## Relazione tecnica – Modifiche al piano di classificazione acustica di Rignano sull'Arno, per l'approvazione in Consiglio comunale

La presente relazione tecnica integra quella consegnata in precedenza (D. Casini, L. Radicati, S.S. Bouhageb, "Piano di classificazione acustica – Comune di Rignano", ottobre 2004, ns. prot. n. 10/14094C1, in data 8/11/04) ai fini dell'approvazione del piano di classificazione acustica da parte del Consiglio comunale di Rignano sull'Arno.

Figura 2: Nuova definizione dell'area di cui alla figura 1, successivamente alle osservazioni della Regione (punto 4).

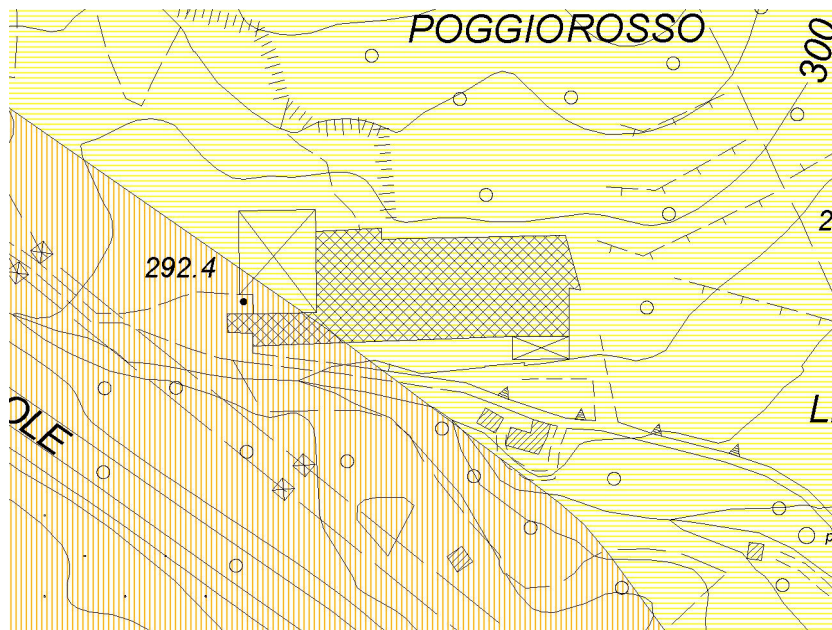
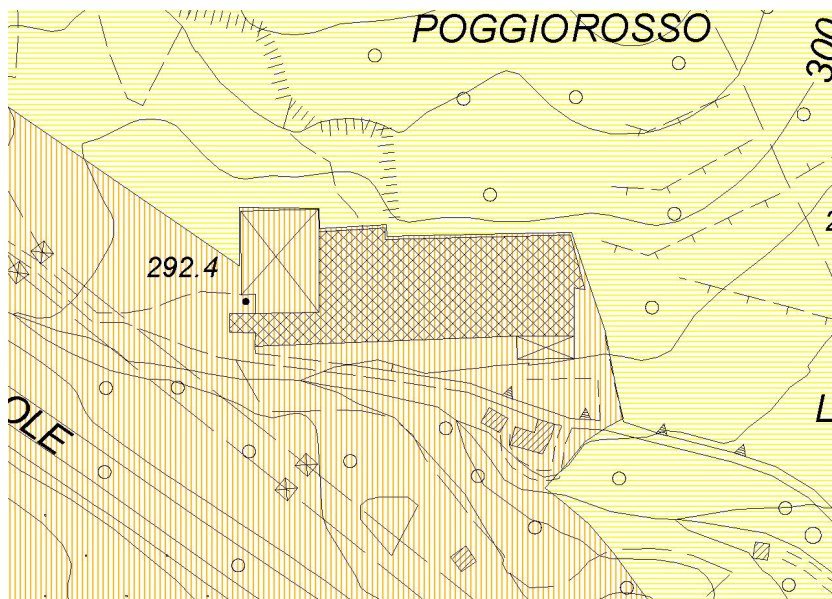
4. Il Comune deve verificare la compatibilità della classe III assegnata, con l'utilizzo della zona ex Montecchi.
5. Va inserita opportuna fascia di IV classe nel tratto della SP n. 1, Aretina per San Donato, per coerenza con la classificazione fin lì assegnata dal Comune a tutto il tratto della strada e con la classificazione del confinante Comune di Bagno a Ripoli.

Relativamente al punto 3, si segnala, riesaminato in dettaglio il progetto, che non è stata riscontrata alcuna situazione in cui gli edifici risultino tagliati dal confine fra due classi acustiche, salvo il caso del fabbricato ex Montecchi, in minima parte ricadente nella fascia di IV classe dell'autostrada e nella restante parte collocato in III classe. Tale unica situazione da sanare è stata tuttavia affrontata e risolta nell'ambito della successiva

osservazione avanzata dalla Regione Toscana (punto 4) tenuto conto della destinazione d'uso prevista per l'area in questione dallo strumento urbanistico in vigore; in particolare, la zona, attualmente dismessa, è individuata nella pianificazione territoriale come di tipo produttivo (D2).

A fronte di questa connotazione, per la quale sarebbe stato possibile adottare la classificazione acustica prevista per le aree prevalentemente industriali (V classe) è stato scelto di collocare l'intera zona in IV classe, e ciò in considerazione, da un lato dell'inserimento territoriale e dall'altro della volontà espressa dal Comune di non introdurre con il piano di classificazione acustica vincoli di tipo urbanistico eccessivamente restrittivi circa la tipologia di attività e insediamenti che in futuro potranno essere consentiti nell'area in oggetto.
